改善箇所説明図

基準不適合発生箇所

ダイナミックダンパー

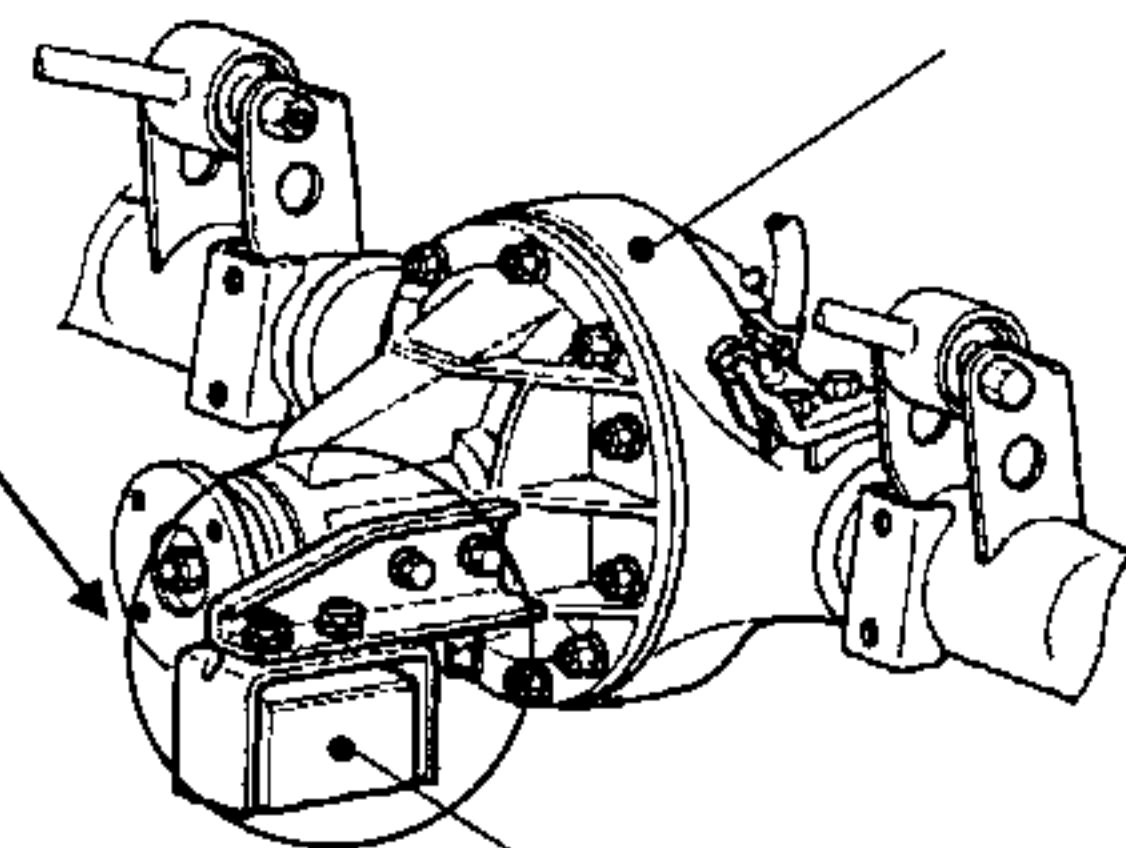
後軸差動装置の振動を低減するために装着されているダイナミックダンパーにおいて、ウェイト支持ゴムおよびウェイトの脱落を防止するピンの強度が不足している。そのため、そのまゝの状態で使用を続けると、ウェイト支持ゴムが破損し、その後、ピンが折損して、最悪の場合、ウェイトが脱落して他の交通の安全を妨げるおそれがある。

全車両、当該ダイナミックダンパーを対策品に交換する。

識別：外観上、ダイナミックダンパーにて容易に識別が可能のため、特別な識別の追加は行わない。
